Dirección General de Transición Energética y Economía Circular

Ref. 26-EIA-00052.0/2023

Asunto: Alegaciones al documento ambiental del proyecto denominado “MODIFICACIÓN DEL PROYECTO CONSTRUCTIVO DE LA AMPLIACIÓN DE LA LÍNEA 11 DE METRO DE MADRID, TRAMO: PLAZA ELIPTICA - CONDE DE CASAL”

Zoom Plano de Servicios Afectados Estudio Informativo: Abastecimiento Canal de Isabel II, en donde se aprecian todas las conducciones, incluida la de 1400:

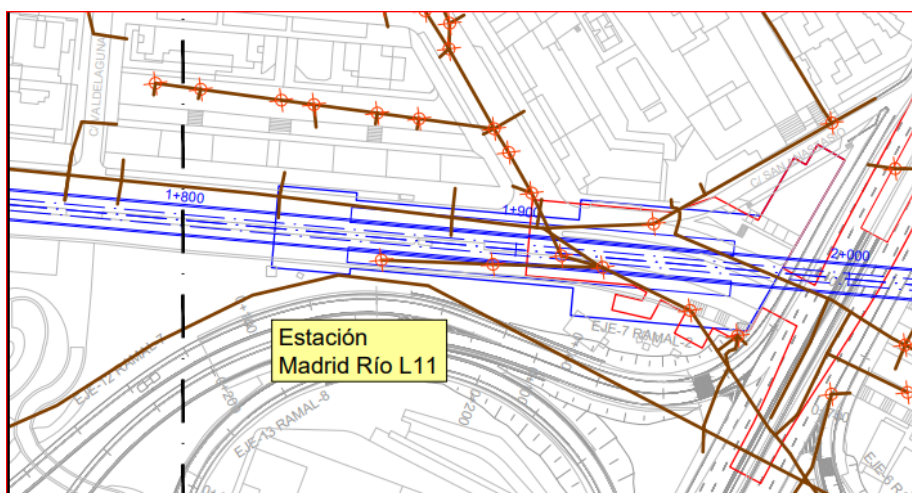
1)“Afección a la red general y supramunicipal del Canal de Isabel II: La ubicación de la estación del estudio informativo afectaba a una tubería de alta presión de abastecimiento de 1400 mm del Canal de Isabel II, que discurre por el subsuelo del Parque Madrid Río. La información sobre la ubicación de esta tubería de alta presión se obtuvo durante la redacción del Proyecto Constructivo. Además, existe una galería de saneamiento del Canal de Isabel II que también ha sido considerada para la nueva ubicación de la estación”:

Respuesta: Esto es falso ya que en el Estudio Informativo de 2019, ya se incluían planos de Servicios Existentes del Canal de Isabel II: Abastecimiento y Saneamiento, en donde se pueden ver las infraestructuras mencionadas en su posición real.

Zoom Plano de Servicios Afectados Estudio Informativo: Saneamiento Canal de Isabel II, donde se aprecian las conducciones de saneamiento, incluida la galería:

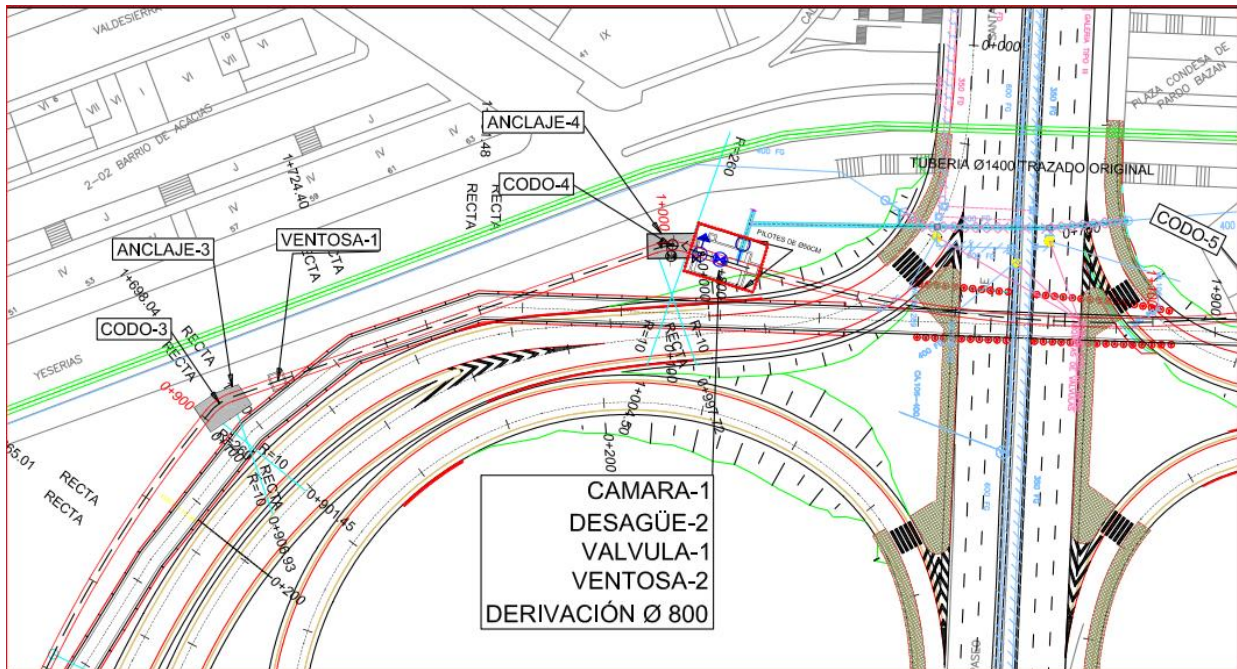
La traza real y superficies de ocupación de los anclajes, de la conducción de 1400 mm, se puede apreciar también, en el plano del Proyecto de Construcción remodelación de la M-30 Puente de Praga-Nudo Sur. Calle 30 Septiembre de 2006, de Fomento Construcciones y Contratas FCC. Zoom del mencionado plano:

Este hecho sin duda garantiza la viabilidad técnica de esta alternativa. En la alegación: “Manipulación de la documentación técnica”, se ha desarrollado con más detalle el trazado real de esta conducción, que está desplazada, en el Documento Ambiental, aproximadamente 4,5 m respecto a su posición real.

Superposición ocupación del Proyecto Modificado n°1, Alternativa 1.

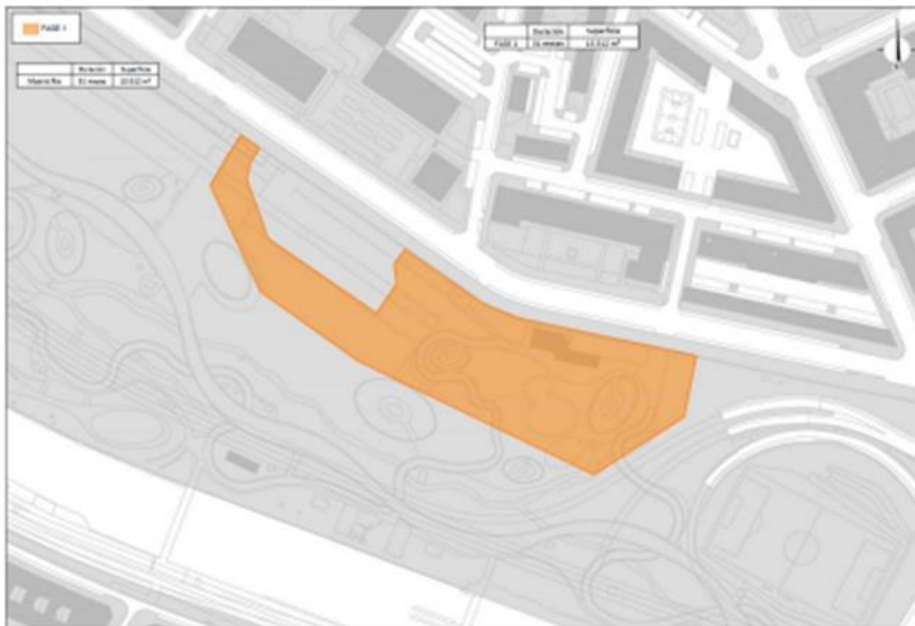
5. Tampoco se indican las superficies de ocupación permanente dentro del Parque de Arganzuela para cada una de las alternativas.

A continuación, se incluyen dos imágenes extraídas del Documento Ambiental con las ocupaciones de las nuevas Alternativas de Estación de Madrid Río con extracción vertical y con rampa.

Además, el sistema de extracción vertical, no está definido ni en la Memoria ni en ningún plano del Documento Ambiental.

Se debería definir este sistema adecuadamente para poder evaluar sus impactos, se debe incluir al menos la siguiente información:

- Dimensiones
- Ubicaciones
- ¿Cómo funciona?
- ¿Cómo se realiza el traspaso de las tierras excavadas y elevadas a nivel de los camiones y dónde?
- ¿Hay problemas de ruido?
- ¿Cómo se evita la emisión de partículas?
- ¿Consumos?

Ejemplo de alternativa para reducir la afección al parque.

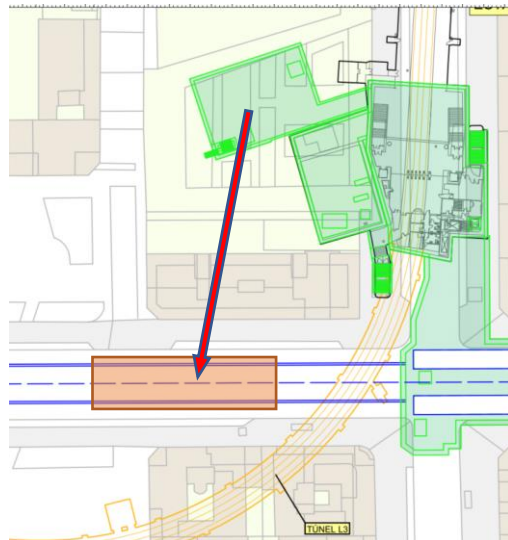
- 1) Uso de la actual subestación. Se debe estudiar la viabilidad del espacio de la subestación actual para disponer la nueva. Si fuera preciso se podría ampliar la actual. O incluso aprovechar parte de la actual para minimizar las dimensiones de la nueva subestación. Esto supone desplazar la escalera mecánica de acceso a la L11.

- 2) Como alternativa al punto anterior, cabe la posibilidad de desplazar la nueva subestación eléctrica llevándola a un lateral donde la afección al parque se lo menor posible. La disposición de la nueva subestación en el parque existente, pero en paralelo y junto a la estación de la L-3 implica una afección al parque de menor grado. Esta opción supone el traslado del centro de transformación junto al andén de la L3, pero estando este centro de transformación justo en el mismo lugar donde se situaría la nueva subestación, no habría problema en aprovechar el espacio de la subestación para ubicar el centro de transformación.

En el ejemplo que se expone como posible alternativa, la afección al parque quedaría reducida a menos de la mitad. Cabe la posibilidad también de ajustar la posición de la escalera de comunicación de la L11 y utilizar una parte de la subestación actual como para que sea ocupada por la nueva.

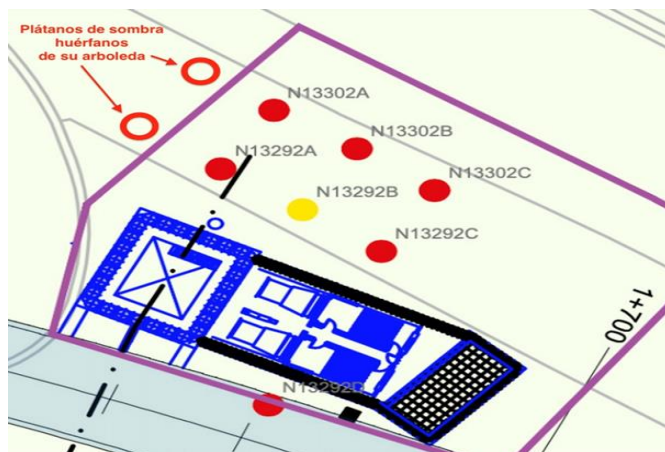
La imagen que sigue es un detalle de uno de los planos de *tratamientos propuestos* para el arbolado de este parque. Como puede verse, se propone talar cinco *Platanus hispanica* y trasplantar otro de la arboleda, así como talar un *Cedrus deodara* de la pradera próxima.

Lo que no se ve en el plano es que, entre los plátanos de sombra N13292A y N13302A, para los que se propone “tala”, y la pasarela de Dominique Perrault, hay otros dos árboles más, también plátanos de

sombra. Son los que, a día de hoy, cierran estas dos grandes alineaciones de la arboleda. En la siguiente imagen del 9 de agosto se ven claramente. El *Platanus hispanica* número N13292B, mucho más joven que el resto, ayuda a identificar los dos ejemplares que no salen en el plano.
